Mission régionale d'autorité environnementale

**Avis sur le projet d'installation
d'un parc photovoltaïque au sol sur les communes de :
Ecriennes, Matignicourt-Goncourt et Thiéblemont-Farémont
(51),
porté par la société SAS URBA327**

n°MRAe 2022APGE7

Figure 2: Variante 5 ou variante retenue par le maître d'ouvrage

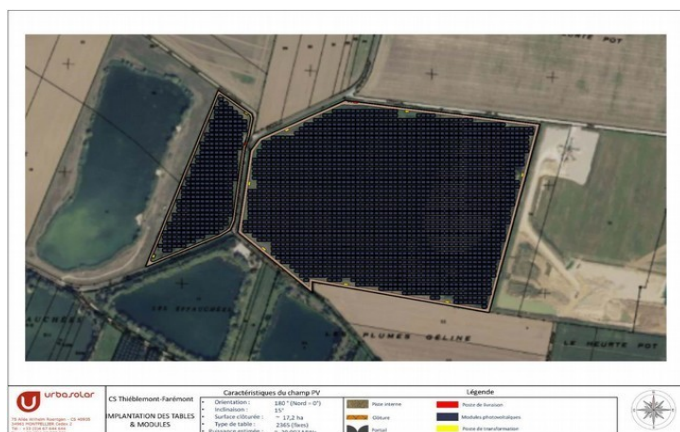
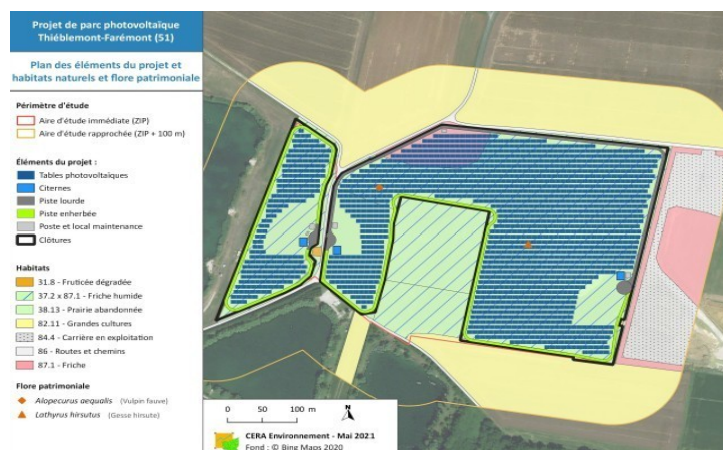
L'Ae relève que l'étude ne précise pas ce qu'il adviendra des surfaces à enjeux non clôturées.

L'Ae recommande que les surfaces à enjeux environnementaux évitées (soit 2,7 ha) restent gérées dans le cadre du projet au titre de mesure d'accompagnement.

Figure 4 : la ZIP est proche de réservoirs de biodiversité

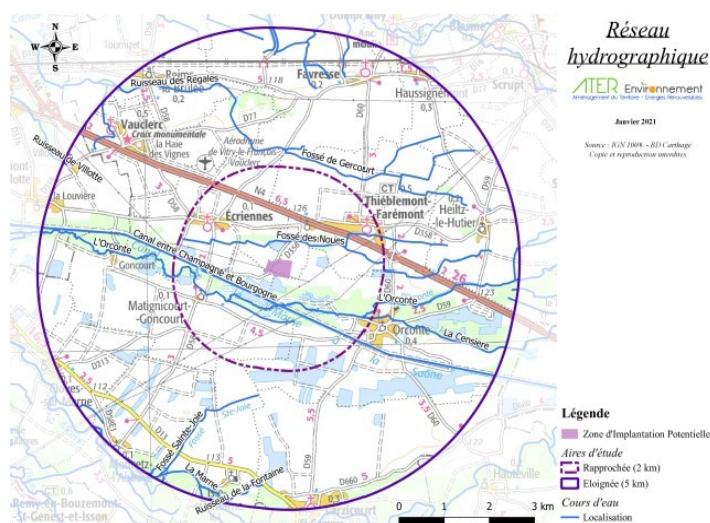
L'Ae s'interroge fortement sur le choix d'un site très proche d'un réservoir de biodiversité¹³ comme futur site de l'installation photovoltaïque. Ce site qui s'inscrit lui-même dans un réseau de continuités écologiques contribuant au maillage serré des trames verte et bleue locales, comporte une très riche biodiversité et est le lieu d'accomplissement du cycle de vie (reproduction, alimentation, repos) de nombreuses espèces (oiseaux, chauves-souris, et insectes).

L'Ae relève qu'au regard du manque de justifications apportées, le projet apparaît ainsi contraire au SRADDET (règle n°8 : « *préserv*er et *resta*urer la trame verte et bleue »), l'implantation de la centrale photovoltaïque se faisant au détriment des continuités écologiques dûment répertoriées. Le pétitionnaire n'a pas abordé ce sujet fondamental dans son étude d'impact qui aurait dû le conduire à d'abord présenter une étude de solutions alternatives de choix de site au sens de l'article R.122-5 II 7° du code de l'environnement¹⁴.

L'Ae recommande de justifier le choix du site d'implantation de la centrale après comparaison d'alternatives possibles à l'échelle plus large de l'intercommunalité, voire du SCoT (en cours d'élaboration), sur la base de critères environnementaux, notamment celui des milieux naturels, de la biodiversité, pour démontrer le moindre impact environnemental de son projet.
